# 女川原子力発電所第2号機 制御棒の挿入性評価について (指摘事項に対する回答)

2021年9月14日  
東北電力株式会社

- 第993回審査会合において、審査の中で論点として新たに整理された「制御棒の挿入性評価」について説明し、以下の指摘があったことから、指摘事項に対する回答について説明する。

制御棒挿入性解析結果  
(燃料集合体相対変位の最大値)

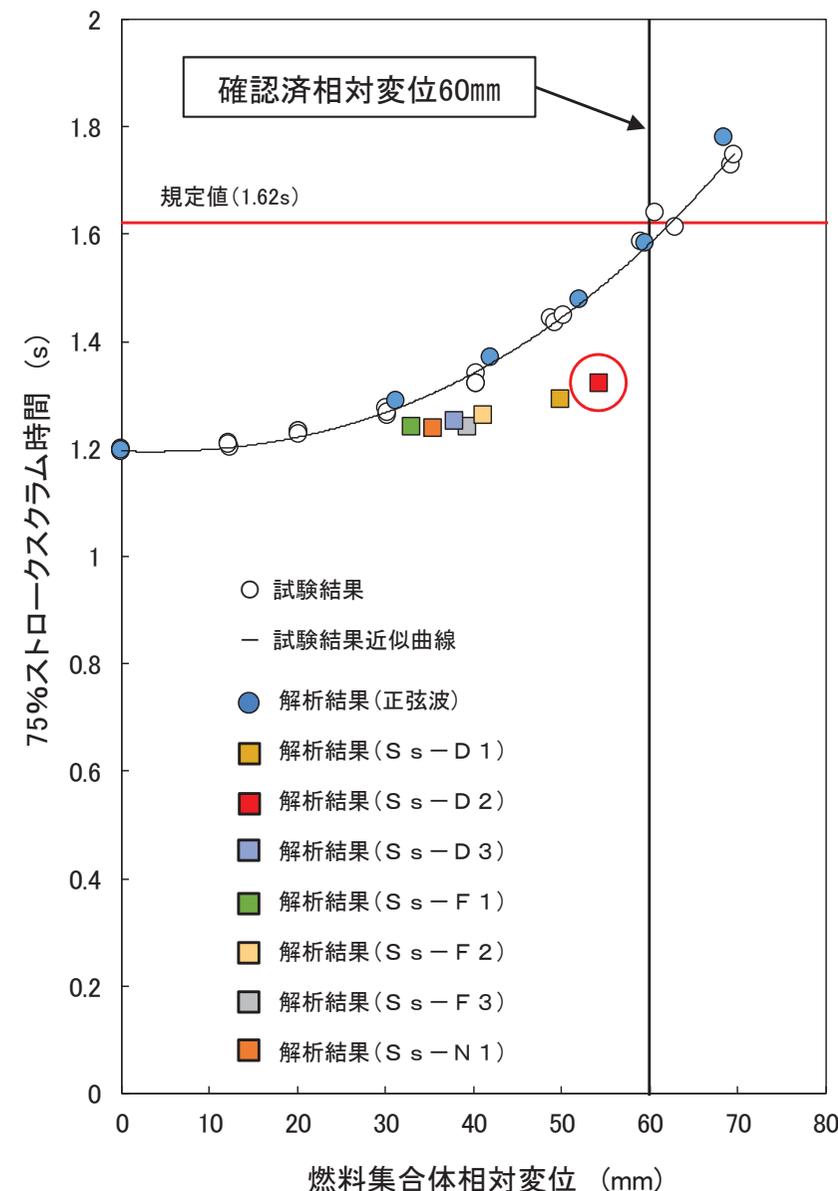
実施日	指摘事項
2021年7月29日 第993回審査会合	<p>①制御棒挿入性解析における地震波の入力条件として、燃料集合体相対変位が最大となった基準地震動S<sub>s</sub>-D2を用いているが、女川2号炉における他の基準地震動に対しても保守性を有していることを整理して説明すること。</p> <p>②制御棒挿入性解析において、実機高温状態を考慮した際の制御棒挿入時間に与える影響について整理して説明すること。</p>

#### 【基準地震動S<sub>s</sub>7波の燃料集合体相対変位(最大値)に対する制御棒挿入時間の関係】

- 制御棒挿入性解析に用いる地震波は、基準地震動S<sub>s</sub>7波のうち、確認済相対変位60mmに対して最も余裕が小さい基準地震動S<sub>s</sub>-D2(燃料集合体相対変位54.2mm)を選定している。
- 基準地震動S<sub>s</sub>7波の地震応答解析結果による燃料集合体相対変位に対する制御棒挿入時間(75%ストロークスクラム時間)を解析した結果、S<sub>s</sub>-D2が規定値(1.62s)内で最も遅くなっている。
- 以上の確認結果を踏まえて、**制御棒挿入性試験結果の保守性を確認するための制御棒挿入性解析に用いる地震波は、S<sub>s</sub>-D2が適切と考えているが、地震波に対する確認済相対変位60mmにおける試験結果の保守性を確認するためS<sub>s</sub>-D2以外の地震波についても制御棒挿入性解析を実施する。**

入力波	各基準地震動での燃料集合体相対変位の最大値*2(mm)	制御棒挿入時間(s)
S <sub>s</sub> -D1	49.8	1.29
S <sub>s</sub> -D2	54.2	1.32
S <sub>s</sub> -D3	37.9	1.25
S <sub>s</sub> -F1	33.4	1.24
S <sub>s</sub> -F2	41.2	1.26
S <sub>s</sub> -F3	39.4	1.24
S <sub>s</sub> -N1	35.4	1.24
(参考) 75%ストロークスクラム規定値		1.62

制御棒挿入性解析結果(確認済相対変位60mm)

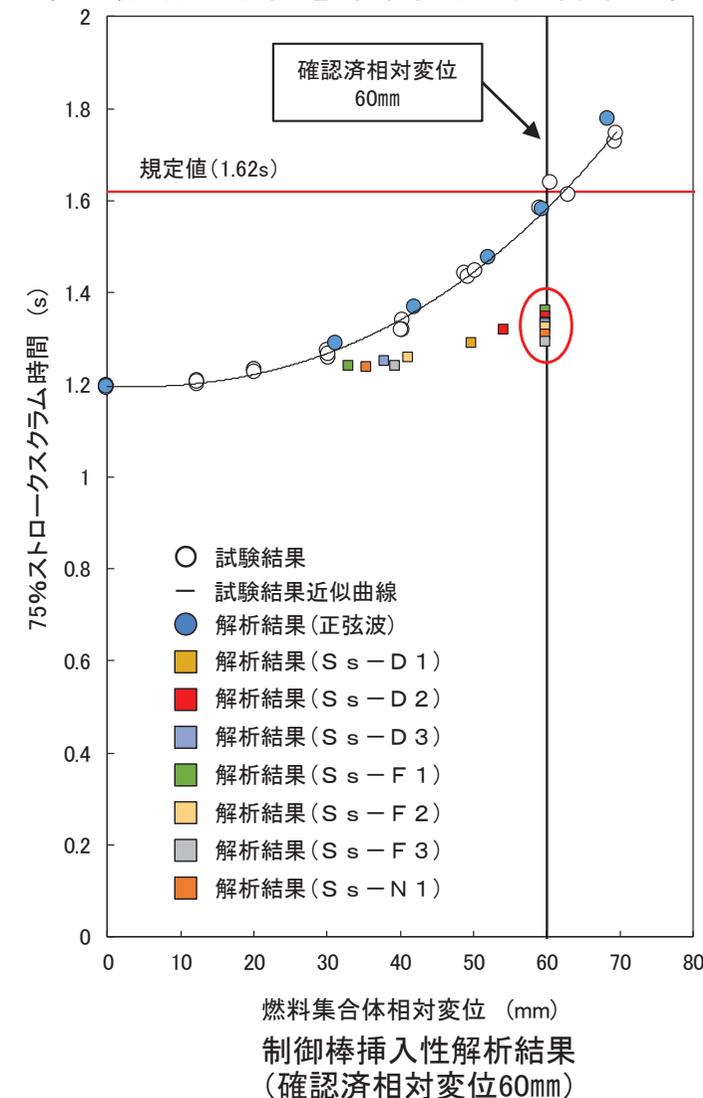
#### 【基準地震動S<sub>s</sub>7波を用いた確認済相対変位60mmに対する解析結果】

- 今回工認の燃料集合体相対変位が最大(54.2mm)となった基準地震動S<sub>s</sub>-D2に加え、S<sub>s</sub>-D2以外の基準地震動に対する制御棒挿入性試験結果の保守性を確認するため、各基準地震動による燃料集合体相対変位が確認済相対変位60mmになるように解析条件を設定(入力を係数倍)して制御棒挿入性解析を実施した。
- なお、基準地震動S<sub>s</sub>7波による燃料集合体相対変位は、4頁に示す通り60mmとなることはないが、今回工認での確認済相対変位60mmの設定にあたり、正弦波による試験結果に保守性があることを確認する目的として、各基準地震動の応答を係数倍して燃料集合体相対変位が60mmとなるように調整した入力波を用いている。
- 制御棒挿入性解析の結果、**いずれの基準地震動S<sub>s</sub>の制御棒挿入時間は、S<sub>s</sub>-D2と同様、確認済相対変位60mmにおいても規定値(1.62s)を十分に下回っており、正弦波による制御棒挿入性試験結果の制御棒挿入時間(○)よりも早いことを確認した。**
- 以上より、基準地震動S<sub>s</sub>-D2以外も含めた基準地震動S<sub>s</sub>7波全てに対して、正弦波による制御棒挿入性試験結果が保守性を有していることを確認した。

入力波*2	制御棒挿入 時間(s)	挿入時間 比率*3
S <sub>s</sub> -D1	1.34	0.99
S <sub>s</sub> -D2	1.35	—
S <sub>s</sub> -D3	1.33	0.99
S <sub>s</sub> -F1	1.36	1.01
S <sub>s</sub> -F2	1.32	0.98
S <sub>s</sub> -F3	1.29	0.96
S <sub>s</sub> -N1	1.31	0.97
75%ストローク スクラム規定値	1.62	—

#### 【制御棒挿入性解析に用いる地震動の代表性】

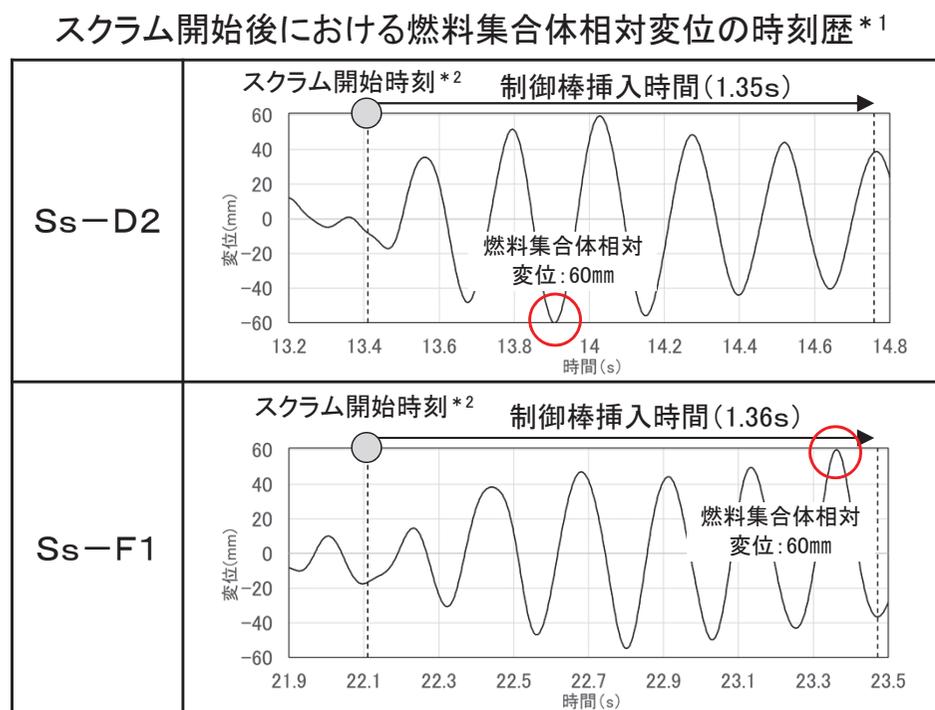
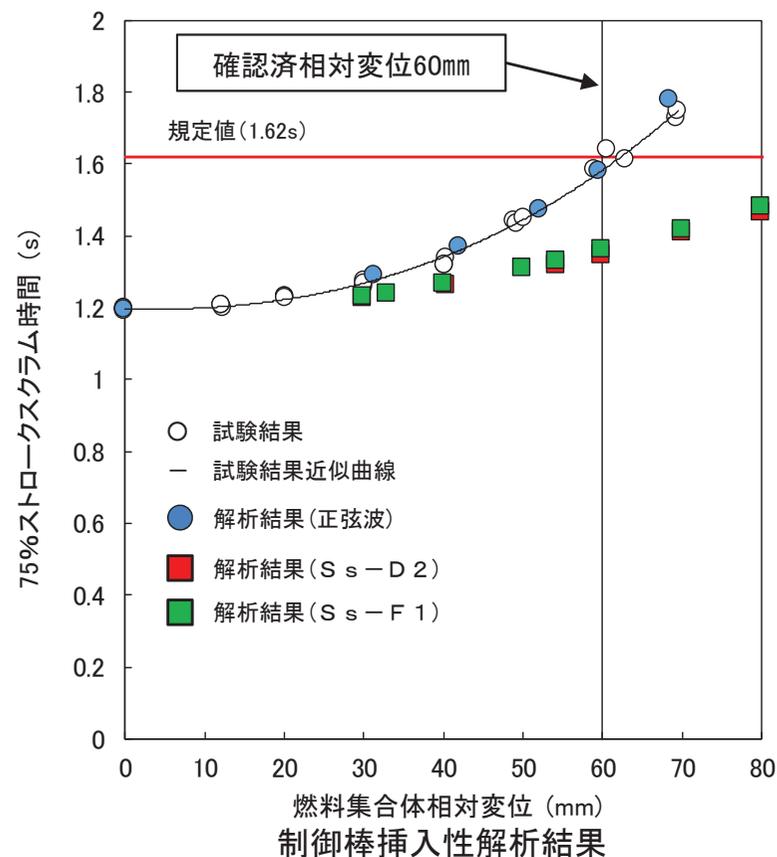
### 【S<sub>s</sub>-D2以外の基準地震動に対する制御棒挿入性試験結果の保守性(3/3)】

- 基準地震動S<sub>s</sub>7波による燃料集合体相対変位が60mmになるように調整した入力波を用いた制御棒挿入性解析において、確認済相対変位60mmでの制御棒挿入時間は、S<sub>s</sub>-D2(1.35s)に対してS<sub>s</sub>-F1(1.36s)が僅かに遅くなった。この理由は、解析条件として設定した燃料集合体相対変位60mmの発生時刻近傍で大きな変位が連続していることから、制御棒と燃料集合体の接触による挿入抵抗が大きくなったためと考えられる(左下図参照)。このため、制御棒挿入性解析に用いる地震動の代表性について、制御棒挿入時間及び地震応答解析による燃料集合体相対変位の観点から改めて整理した。
- 制御棒挿入時間の観点では、S<sub>s</sub>-F1を入力波として、60mm以外の燃料集合体相対変位に対する制御棒挿入性解析を実施した結果、いずれの場合(確認済相対変位60mm含む)でも、S<sub>s</sub>-F1の制御棒挿入時間(■)は、S<sub>s</sub>-D2の制御棒挿入時間(■)と同等であることを確認した(右下図参照)。また、地震応答解析による燃料集合体相対変位の観点では、S<sub>s</sub>-F1の実際の燃料集合体相対変位が33.4mmであることに対しS<sub>s</sub>-D2は54.2mmであり、S<sub>s</sub>-D2の方が確認済相対変位60mmに対して余裕が小さい。
- 以上より、基準地震動S<sub>s</sub>7波のうち地震応答解析による燃料集合体相対変位が最大の54.2mmであるS<sub>s</sub>-D2を代表として制御棒挿入性解析に適用することは妥当であると判断した。

#### 【実機条件に対する試験結果の保守性に係る解析結果】

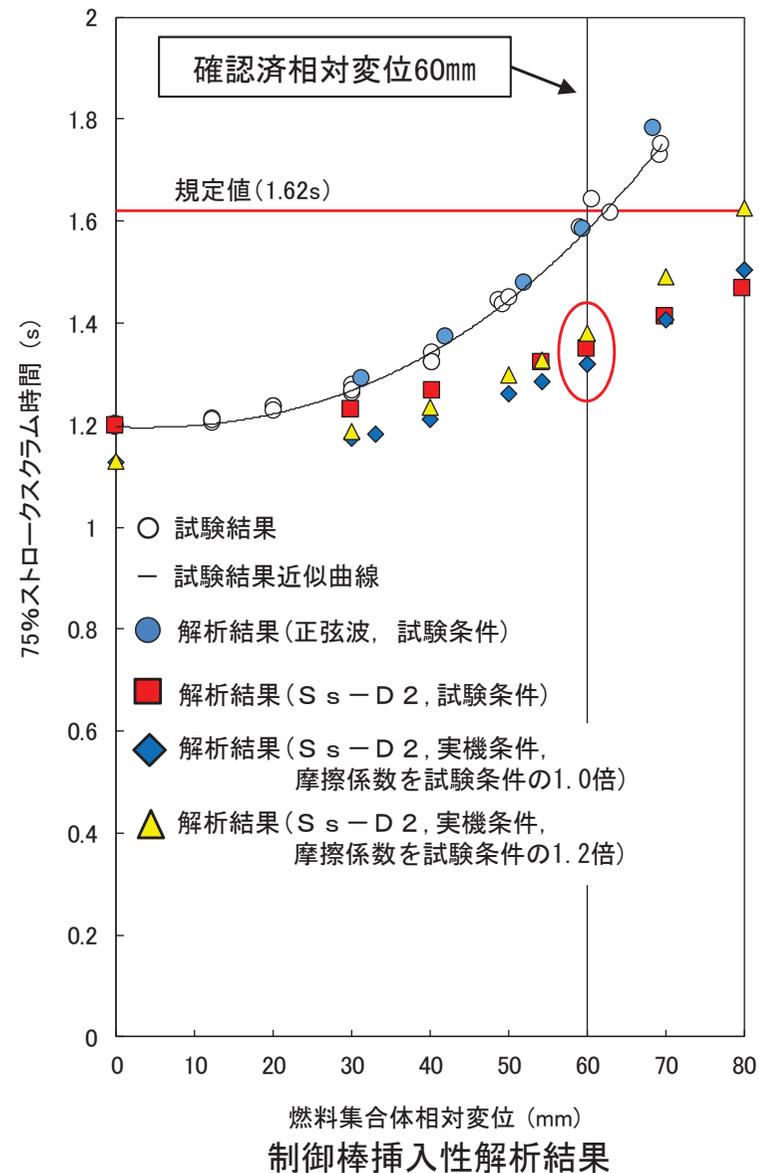
### 3. 指摘事項②に対する回答 【実機条件に対する試験結果の保守性(2/2)】

- 制御棒挿入性解析の解析パラメータに実機条件(地震波, 高温等)を用いた制御棒挿入性解析を実施し, 試験条件(正弦波, 常温等)に対する解析結果による制御棒挿入時間との比較とともに, 試験結果の制御棒挿入時間との比較を行った。
- 適用する地震動は, 6頁の制御棒挿入性解析に用いる地震動の代表性に係る検討結果及び解析パラメータの値が地震動によらず同じ値となることを踏まえて, 確認済相対変位60mmに対して最も余裕が小さい $S_s-D2$ とした。
- 実機条件の制御棒挿入時間は, 摩擦係数を試験条件の1.0倍とした場合(◆), 更に保守的に摩擦係数を試験条件の1.2倍にした場合(▲)のいずれにおいても, 今回工認で設定する確認済相対変位60mmにおいて, 試験結果の制御棒挿入時間(○)に対して十分早いことから, 正弦波による制御棒挿入性試験結果は保守性を有していることを確認した。
